Aménagement hydroélectrique communautaire de la Onzième Chute de la rivière Mistassini

Étude d'impact sur l'environnement

Réponses à la deuxième série de questions et commentaires
du ministère du Développement durable, de l'Environnement
et de la Lutte contre les Changements climatiques

Consortium
Cegertec AECOM

Figure 1 : Courbe de tarage vis-à-vis le Domaine Paré

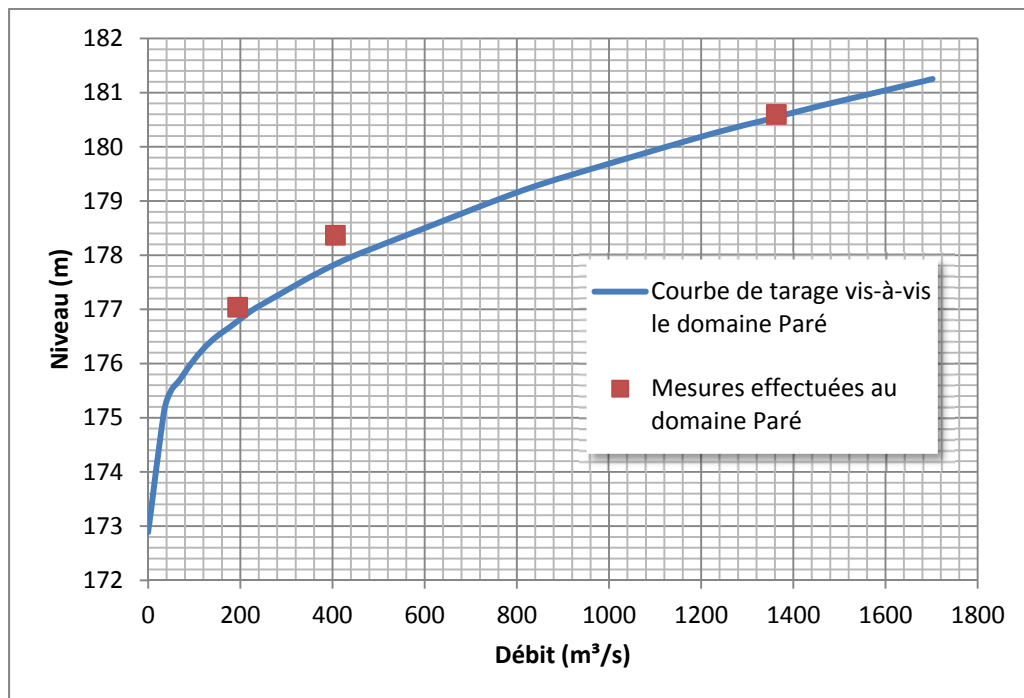
Les réponses à la question 15 apportent de l'information hydrologique supplémentaire en utilisant les observations au Domaine Paré. Les observations en période de crues sont cependant minimales. À cet effet, l'initiateur doit s'engager à réaliser un suivi hydrométrique ciblé du secteur de la Onzième chute afin de préciser la courbe de tarage présentée à la figure 4 (surtout pour des débits supérieurs à 500 m³/s) et ainsi vérifier la performance du modèle hydrodynamique à reproduire les niveaux d'eau pour des débits importants.

Les données disponibles pour les périodes de crues sont toujours limitées étant donné la récurrence des événements. La courbe de tarage établie a été réalisée selon les conventions usuelles et même bonifiée par des observations faites lors d'une forte crue au printemps 2010. Nous considérons la précision du modèle très acceptable.

Le niveau d'eau observé par un propriétaire de chalet du Domaine Paré au printemps 1999 (bas des marches du chalet de M. Paré) correspond à un débit de 1 363 m³/s. Selon l'analyse statistique présentée au rapport d'étude des options d'aménagement (Consortium Cegertec AECOM, 2011), c'est un débit de l'ordre d'une crue annuelle de la période de retour de 50 ans (1 343 m³/s, dont l'intervalle de confiance de 95 % se situe entre 1 190 m³/s et 1 496 m³/s). La figure 1 présente donc une bonne calibration du modèle hydrodynamique pour les débits supérieurs à 500 m³/s.

Un suivi hydrométrique supplémentaire ciblé du secteur de la Onzième chute pourrait aider à préciser davantage le modèle hydrodynamique, sans toutefois modifier les résultats de simulation d'une façon significative.

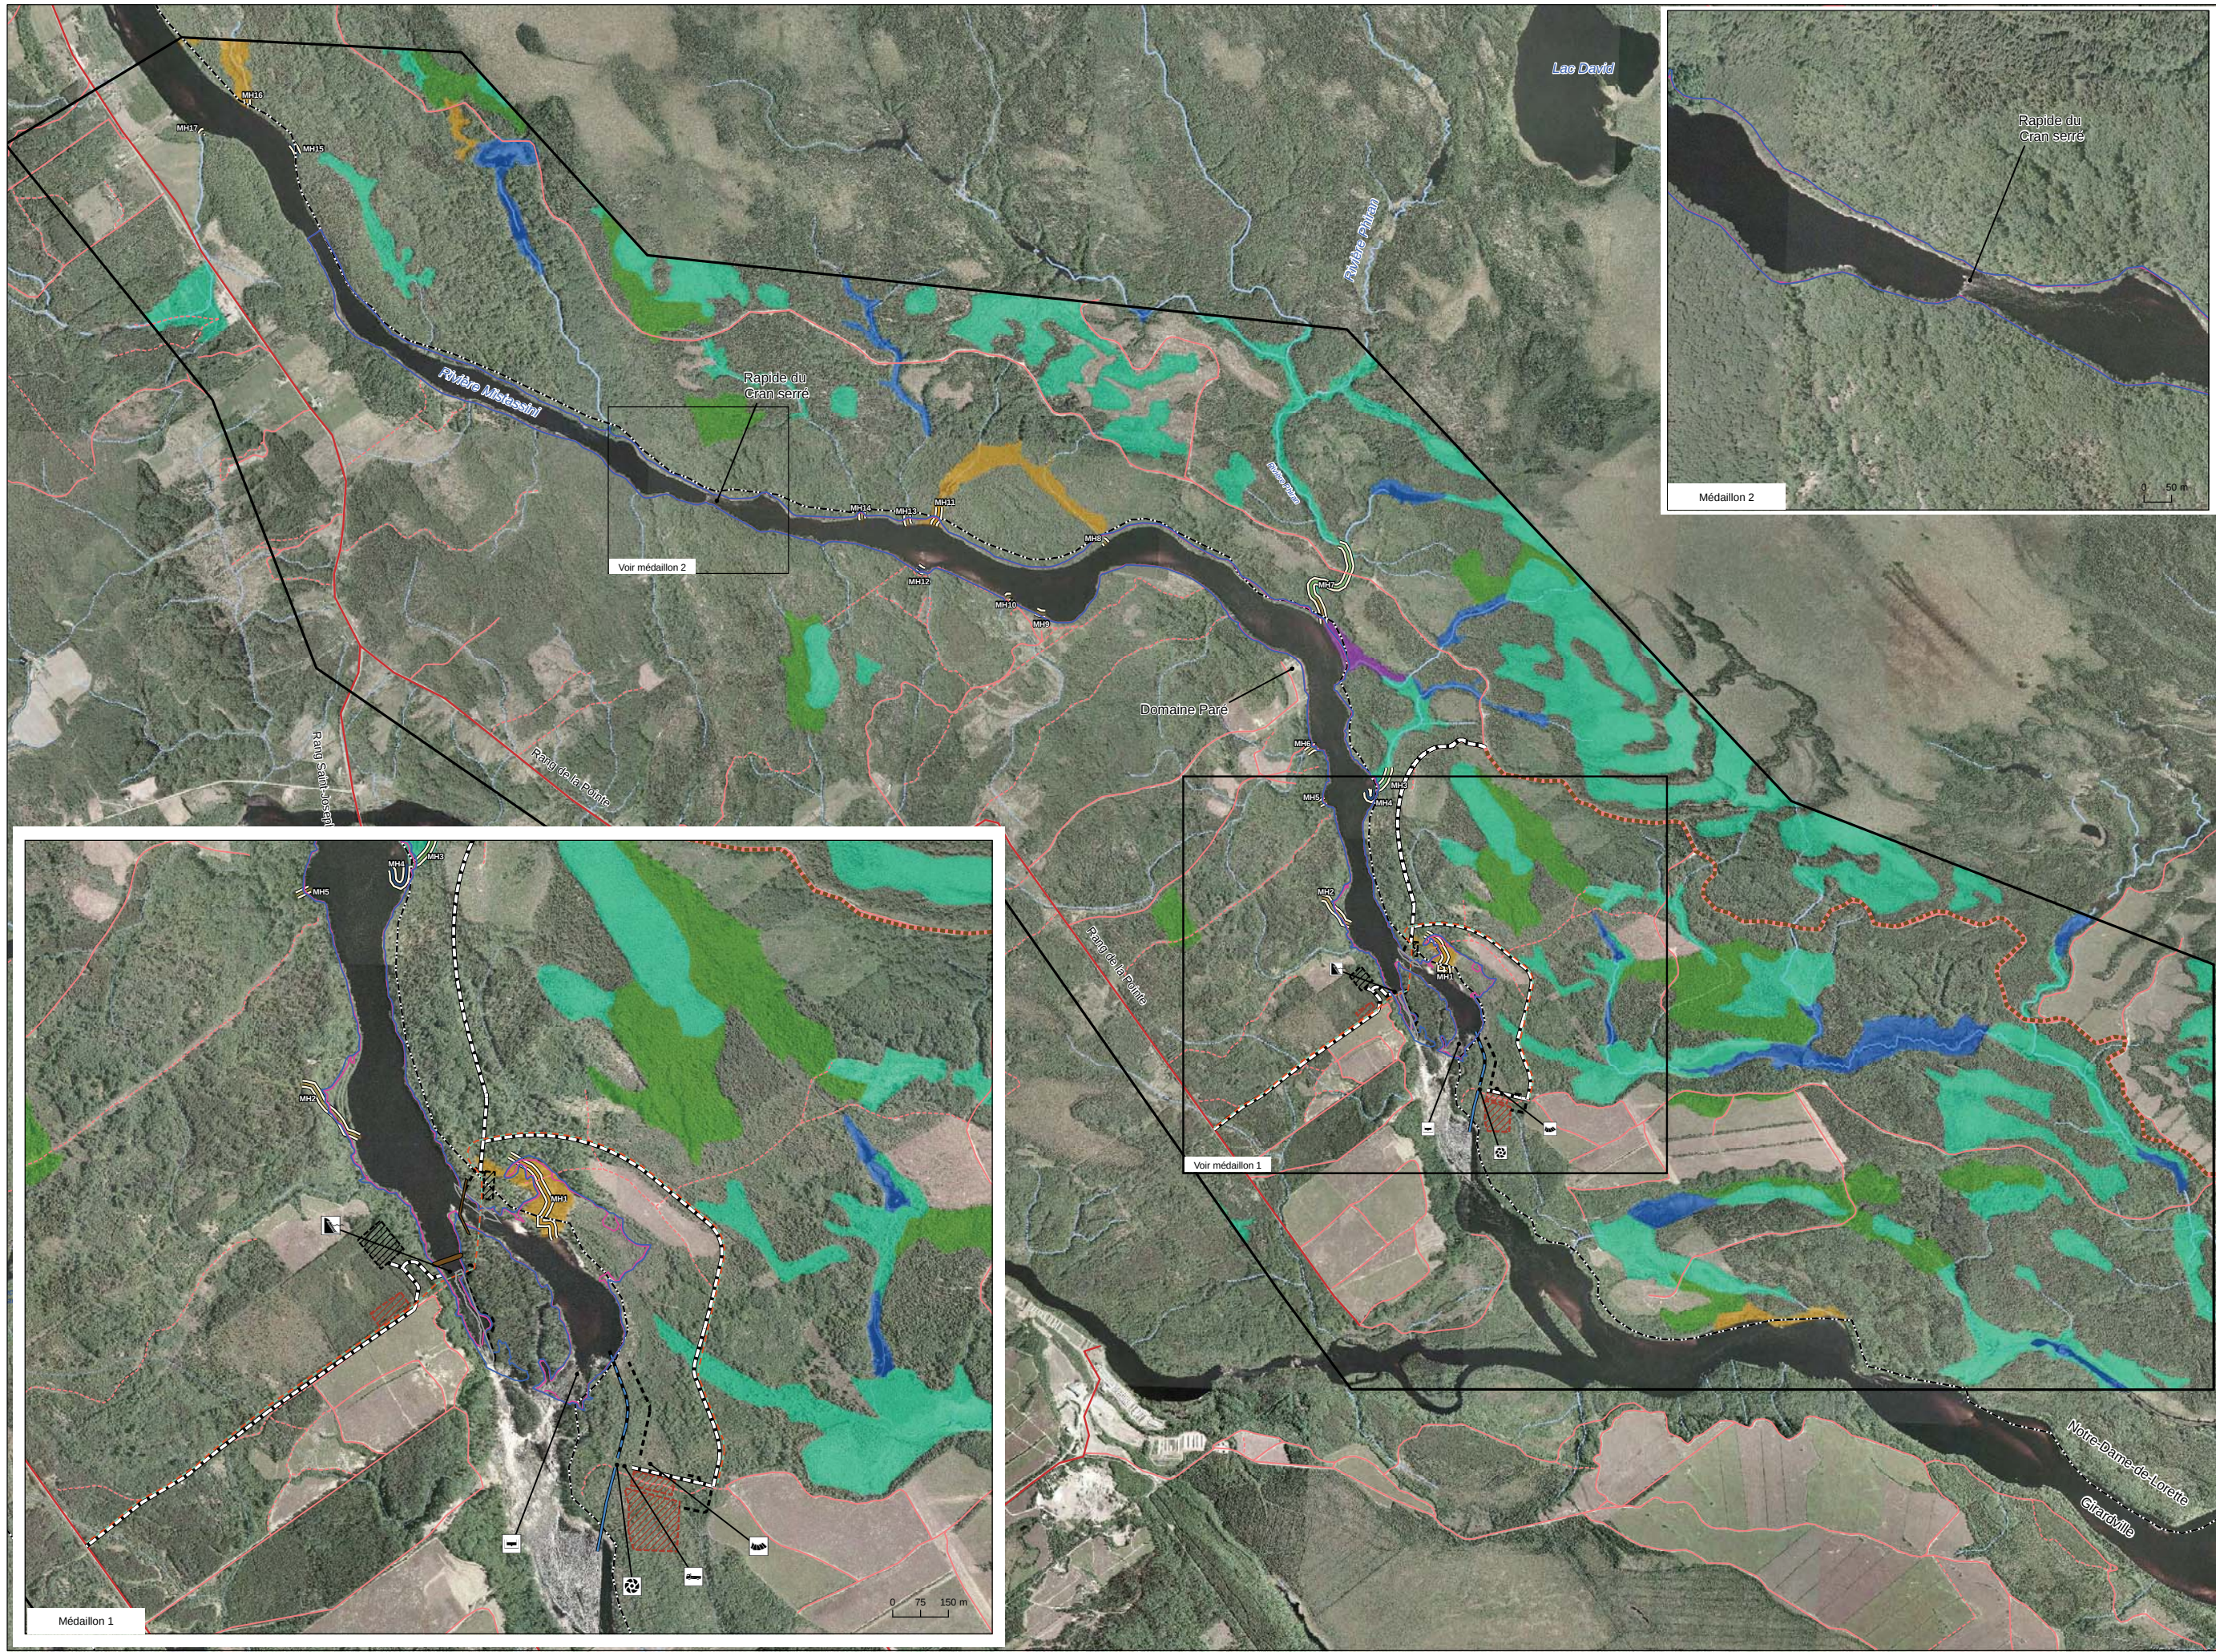
L'initiateur doit identifier les milieux humides de la carte B selon les numéros du tableau 7-20 de l'étude d'impact.

Voir la carte B révisée.

Carte D

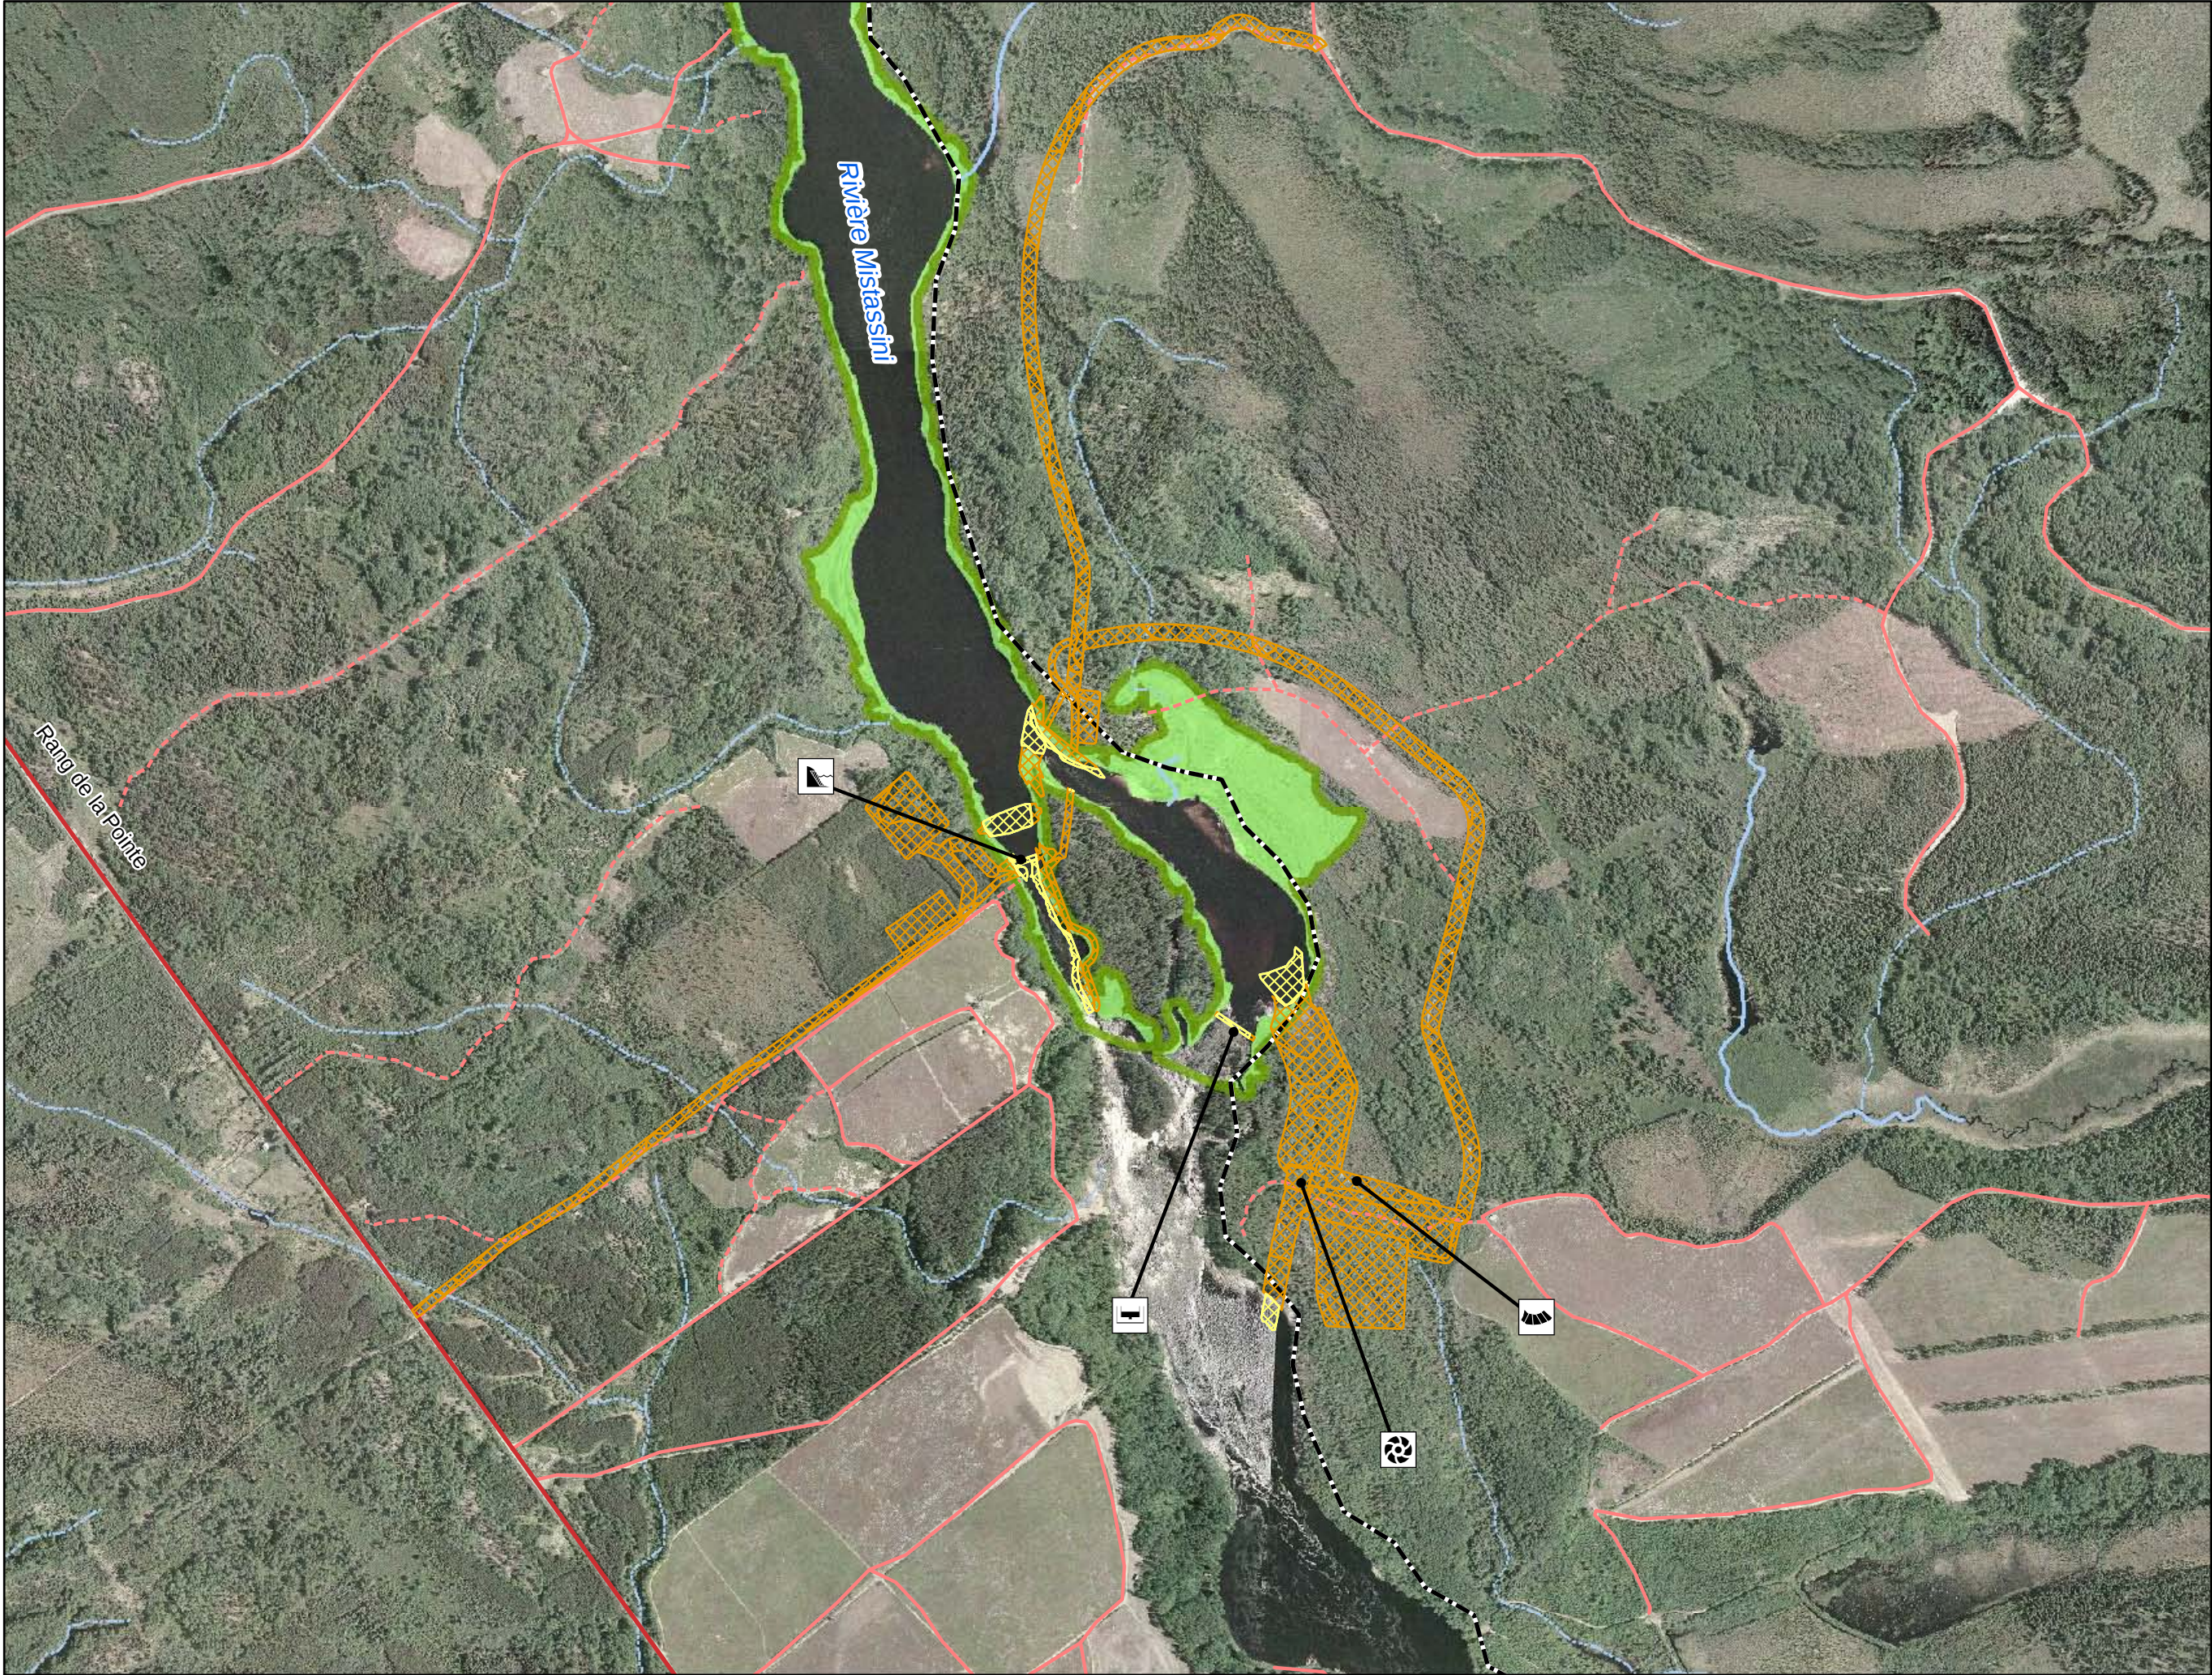
À la page 33, dans la note en bas de page, il est indiqué que la superficie de végétation riveraine correspond à la superficie située à l'intérieur de la cote d'inondation de la crue de récurrence de 2 ans en conditions naturelles. L'empiètement sur le milieu doit être présenté pour les zones sous la cote d'inondation de la crue de 2 ans et pour les zones à l'intérieur de la bande riveraine. Afin de faciliter l'analyse de ces informations, l'initiateur doit les présenter sur une carte.

Le MDDEFP suggère fortement que l'initiateur adopte le tracé alternatif de chemin permanent afin d'éviter la fragmentation du complexe de tourbière ombrotrophe et de tourbière boisée (tel que proposé à la carte E). Si l'initiateur prend la décision d'effectivement éviter les milieux humides en optant pour son tracé alternatif, il doit mettre à jour la carte D afin que l'empiètement des travaux corresponde au nouveau tracé. Si l'initiateur prend la décision de ne pas éviter ces milieux humides, il devra démontrer qu'il lui est impossible de le faire et expliquer comment il prévoit prendre en compte la séquence d'atténuation «éviter-minimiser-compenser» telle que favorisée par le MDDEFP. Le MDDEFP tient d'ailleurs à spécifier qu'une compensation pourrait être exigée pour la perte d'habitat que ce chemin engendrera, incluant un plan de compensation qui détaille le projet de compensation et son suivi.

La carte D a été révisée en y ajoutant une bande riveraine d'une largeur de 15 mètres au-dessus de la cote d'inondation de la crue de récurrence de 2 ans en conditions naturelles.

L'option du tracé alternatif pour le chemin permanent a été retenue par l'initiateur afin d'éviter le complexe de tourbières du lot 24. La carte D a été révisée de façon à illustrer la modification apportée au tracé du chemin d'accès sur la rive Est de la rivière.

Figure 2 : Débits enregistrés en 2013-2014 sur la rivière Mistassini, à la station hydrométrique n° 062102 du Centre d'expertise hydrique du Québec (CEHQ).

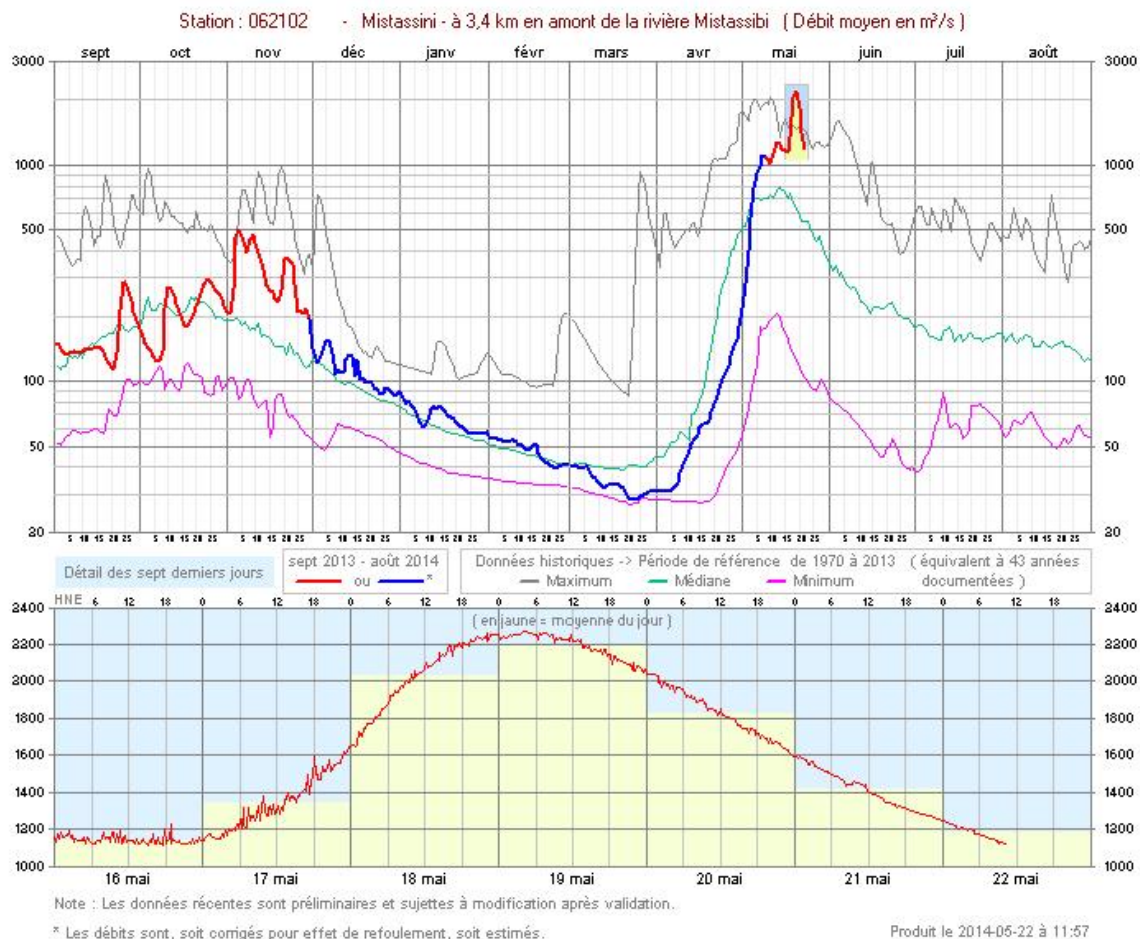
b) Faute de pouvoir évaluer précisément la superficie de la frayère, l'initiateur doit déterminer s'il ne se serait pas préférable d'évaluer la superficie de frayère potentielle, en élargissant les critères, de manière à respecter le principe de précaution.

La superficie d'une frayère à doré et à meuniers peut varier considérablement d'une année à l'autre en fonction des conditions hydrologiques particulières qui sont observées chaque printemps. Ce constat a été démontré au printemps 2013 en effectuant un inventaire complémentaire de la frayère le 17 mai à un débit de 371 m³/s (voir l'annexe A des réponses à la 1^{re} série de questions et commentaires du Ministère), ce qui a permis de faire ressortir que l'augmentation du débit printanier réduit la superficie de fraie utilisable sur cette frayère. Si on prend un autre exemple pour le printemps 2014, on constate que le débit au site de la Onzième Chute se situait aux environs de 1 200 m³/s le 20 mai¹, ce qui constitue des conditions hydrologiques très élevées pour cette période de l'année (voir la figure 2 ci-après²). Ces débits élevés sont survenus au moment où les géniteurs devaient être en état de frayer d'après la photopériode et la température de l'eau. Par conséquent, il est fort probable que les géniteurs n'aient même pas été en mesure de frayer dans les rapides en aval de la Onzième Chute au cours du printemps 2014, en raison des débits trop élevés, et qu'ils aient dû se déplacer vers des sites alternatifs de reproduction localisés dans la rivière Ouasiemscas.
